LANDBRUKSFAGLIG UTTAELSE REGULERINGSPLAN - GROVA NÆRINGSOMRÅDE 18/1

Det vises til reguleringsplan for Grova Næringsområde.

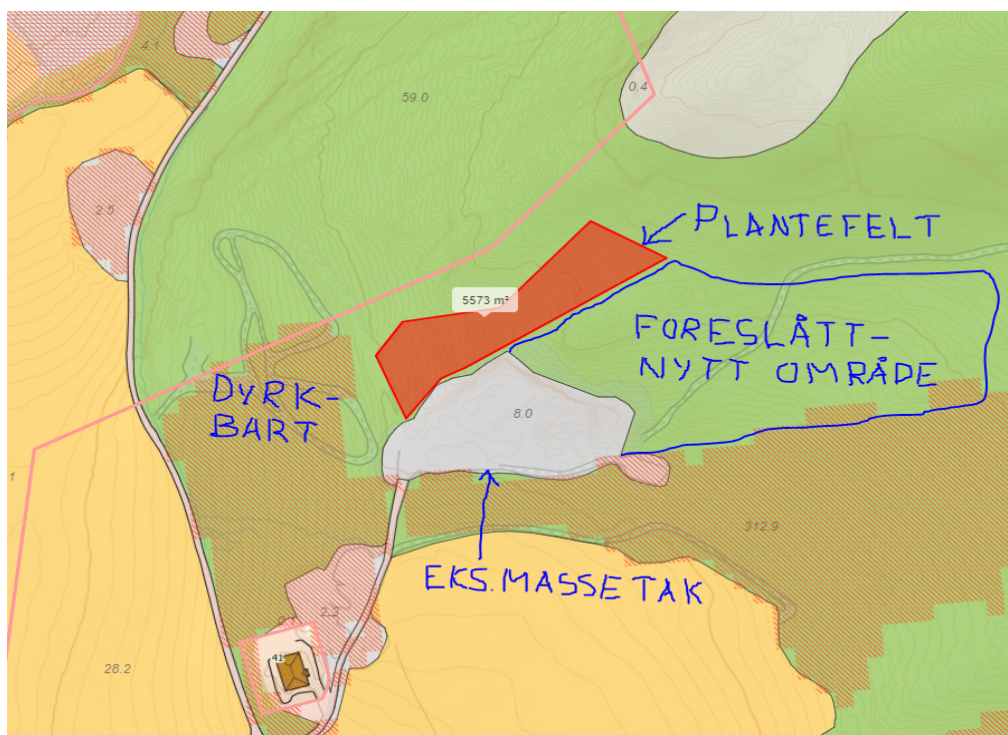
Etter vår vurdering bør området utvikles fra eksisterende masseuttak og nord-østover av følgende årsaker:

1. På vestsida av eksisterende steinuttak er det et plantefelt med granskog. Dette vil gi naturlig skjerming av steinbruddet hvis dette utvides nordøstover. Det er dyrkbar jord i sør og vest som ikke bør inngå i reguleringsplanen. (se skravert område på kart under)

2. Dersom det anlegges et steinuttak nord for eksisterende massetak vil dette gi et skjemmende sår i landskapet i enden av Dragaheia. Det vil påvirke kulturlandskapet negativt og bli synlig i et stort området bla. fra Fylkesvei 721.
3. Hvis området utvikles som vi foreslår vil avrenning fra området bare gå sørover mot Grovabekken. En slipper da å få avrenning nordover til Dragabekken som har oppgang av anadrom fisk (sjøørret) og der det lever elveperlemusling. Elveperlemuslingen er en trua art og vi vet ikke hvordan den takler avrenning fra steinbrudd og andre typer utslipp.
